## 5月18日総会報告に係るご意見（事業者回答）

## ■その他：日本エコモス国内委員会の指摘に対する事業者の説明

事業名：（仮称）神宮外苑地区市街地再開発事業

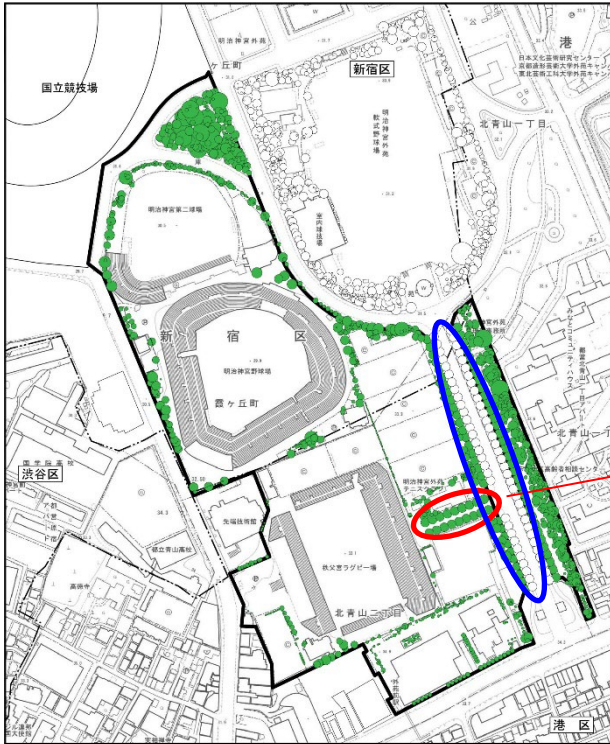
No.	通し 番号	審議会委員からのご意見	回答	
		<p>おいて判断が分かれておりますが、活力度自体の結果が違ったのか、それとも保存可能か否かの判断基準が違ったのかについて、わかりましたらご教示ください。</p>	<p>資源調査会の基準で「活力度 A (正常なもの)」または「B (普通、正常に近い)」となっております。</p> <p>残りの 20 本のうち 19 本は、「C (悪化のかなり進んだもの)」、1 本は「D (顕著に悪化の進んでいるもの)」ですが、再生復元する生態系に配慮した維持管理を行い、定期的なモニタリング状況に応じた順応的管理を継続することで、保存エリアとして残すことが可能であると考えています。</p> <p>「現地調査を行った結果、保存可能な樹木数は 10 本にみえない」と記載されておりますので、保存可能か否かの判断基準に相違があると考えておりますが、上記のとおり活力度調査を行った上で 58 本を保存可能と判断しております。</p>	
10	47	<p>「中央広場周辺」「文化交流施設棟南側広場」での環境形成により、指標種としている鳥類・昆虫類の生息が十分期待できるとしてはいますが、生態系の復元は、単なる指標種の一次飛来や立ち寄りではなく、個体群規模や、重要な上位種の生息、種間関係の維持など、生態系ピラミッドや食物連鎖の観点から説明される必要があります。</p>	<p>評価書 P373～374 に示したとおり、文化交流施設棟の南側については神宮外苑広場（建国記念文庫）等から移植したシイノキ・トウカエデ等の樹木を中心に植栽し、様々な樹高の移植木を植栽し階層構造を有することで、密な林床に生息する土壌動物やジョロウグモ、ムラサキシジミといった昆虫類に加え、これらを餌とする鳥類などによって構成された豊かな生態系を復元・形成する計画です。</p> <p>文化交流施設棟周辺及び中央広場廻りにおいて、神宮外苑広場（建国記念文庫）の比較的暗い林相を復元することにより、そうした環境を好むムラサキシジミや、生態系の上位に位置するコゲラやシジュウカラ、ヒヨドリといった鳥類、計画地全域で確認されているアリ科の土壌動物が生息すると考えられることから、これらの種を指標種としています。</p> <p>生態系ピラミッドや食物連鎖の観点から、当該地域の生態系を指標する生物</p>	横田委員
